청양군 고시 제2021 - 184호

정산특별 농공단지지정·개발실시계획(변경)승인 및 지형도면 고시

○ 산업단지 : 정산특별농공단지 조성사업
○ 금회사업 : 청양 정산특별농공단지(A-5블록) 진출입을 위한 도로개설

< 토지이용계획도 - 변경 >

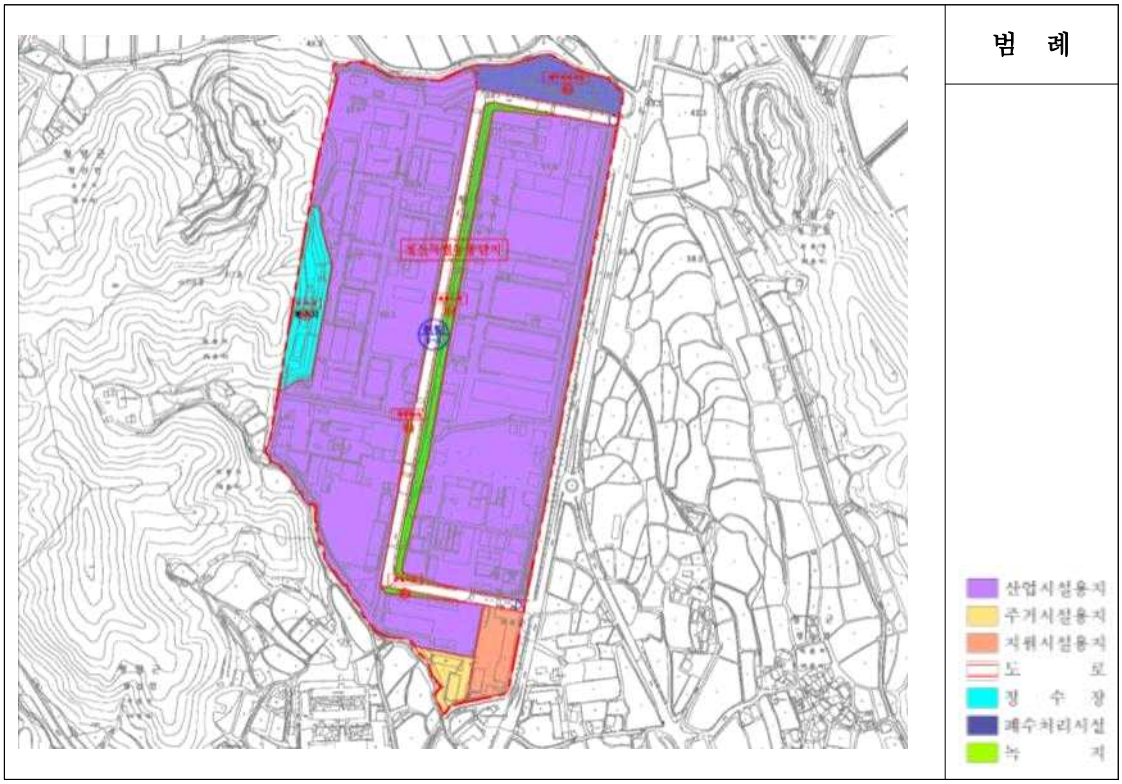
○ 본사는 청양 공장에 사업확장을 위하여 정산특별농공단지내 정산면 역촌리 625번지(A-4블록) 일부를 매입하고, 완충녹지2 일부 구간을 도로로 변경하여 중로2-2호선에서 A-5블록으로 진출입이 가능하도록 하기 위하여 개발 및 실시계획을 변경하는 계획임

구 분	면적(㎡)			구성비 (%)	비고
	당 초	증 감	변 경		
조 성 면 적	273,185	-	273,185	100.00%	
산업시설용지	220,343	-	220,343	80.66%	
주거시설용지	3,543	-	3,543	1.30%	
지원시설용지	6,325	-	6,325	2.32%	
관리사무소 및 공동이용건축물	6,325	-	6,325	2.32%	
공공시설용지	42,974	-	42,974	15.73%	
도 로	15,404	163	15,567	5.70%	
정 수 장	8,653	-	8,653	3.17%	
폐수처리시설	9,061	-	9,061	3.32%	
녹 지	9,856	-163	9693	3.55%

변경전 도로명	변경후 도로명	변 경 내 용	변 경 사 유
-	소로2-1	▷ 도로 신설 (B=8m, L=15m)	▷A-5획지로 원활한 진출입을 위한 중로 2-2호선에선 연결 할 수 있는 도로 신설

도면표시번호	시설명	변경내용	변경사유
정2	녹지	· 면적축소 · 9,856㎡→9,693㎡(감 : 163㎡)	A-5획지 진입도로 확보를 위한 녹지 일부구간 축소
